collegno PARADISO

VARIANTE URBANISTICA AL PRGC

PROGRAMMA DI RIGENERAZIONE URBANA
D.1 - COMPLESSO EX SANDRETTO (VIA DE AMICIS E VIA MANZONI)
art. 14 della L.r. 20/2009

**CONTRODEDUZIONI
AL CONTRIBUTO ISTRUTTORIO**

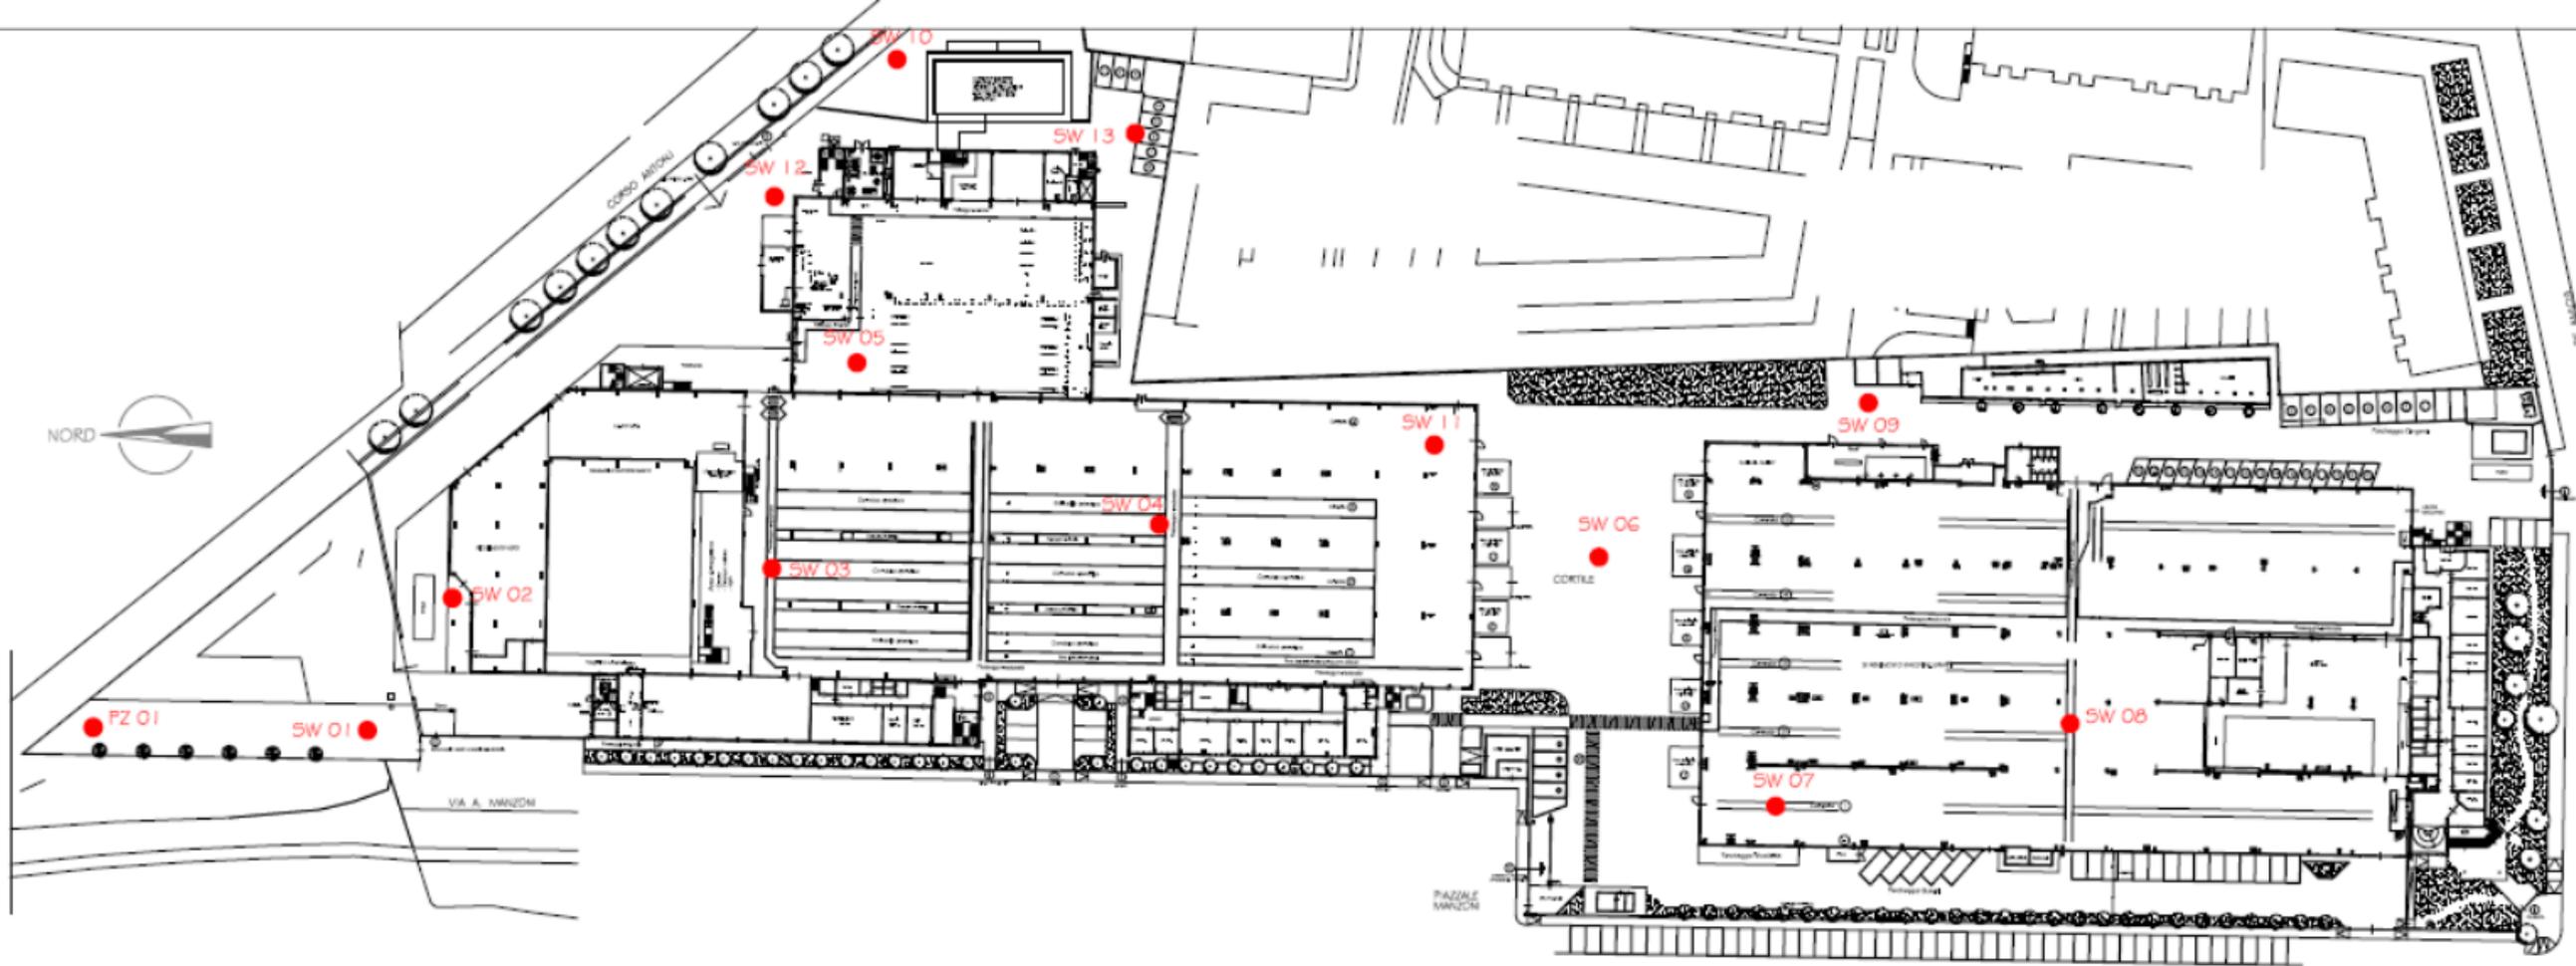
Risposta al seguente quesito del parere A.R.P.A.: *“Le indagini ambientali per definire compiutamente lo stato di qualità ambientale del suolo e sottosuolo, devono essere integrate con una planimetria di sovrapposizione che riporti:*

- *Le impronte degli edifici presenti in sito;*
- *Gli impianti presenti all'interno dei capannoni evidenziando, sulla base delle attività che vi venivano condotte, le possibili sorgenti di contaminazione;*
- *La traccia dei sottoservizi;*
- *I punti di indagine condotti adeguatamente rappresentati;*
- *La rappresentazione delle previsioni urbanistiche, indicando le opere interraste”.*

Si ritiene, per quanto riguarda la parte ambientale che la documentazione richiesta sia presente nell'allegato 1, “Planimetria dell'insediamento con ubicazione delle indagini ambientali effettuate” a pag. 31 delle Indagini di Caratterizzazione ambientale ad opera di Marsh e contenute nella relazione ambientale.

Si allega in ogni caso la planimetria di insieme utilizzata come riferimento nella valutazione ambientale (estratta dalla relazione MARSH 2007) che rappresenta le analisi puntuali realizzate e individuate in modo specifico rispetto agli edifici che non hanno subito variazioni dal 2007, aspetto evidenziato nei documenti di progetto. Pertanto nelle fasi attuative della variante urbanistica, tali aspetti e tali punti evidenziati potranno essere *ad necesse* individuati per eventuali approfondimenti. Al progetto urbanistico sono allegate tutte le piante e le sezioni dello stabilimento esistente e quindi, tutte le localizzazioni sono individuabili. Gli esecutori di tali documenti riferiscono che i locali di stabilimento sono vuoti e privi di impianti ed attrezzature e che gli unici sottoservizi presenti sono i sistemi di raccolta e smaltimento di acque reflue e/o industriali, oltre ai tracciati elettrici che in ogni caso possono essere individuati in una fase di approfondimento successiva alla presente proposta di Variante urbanistica.
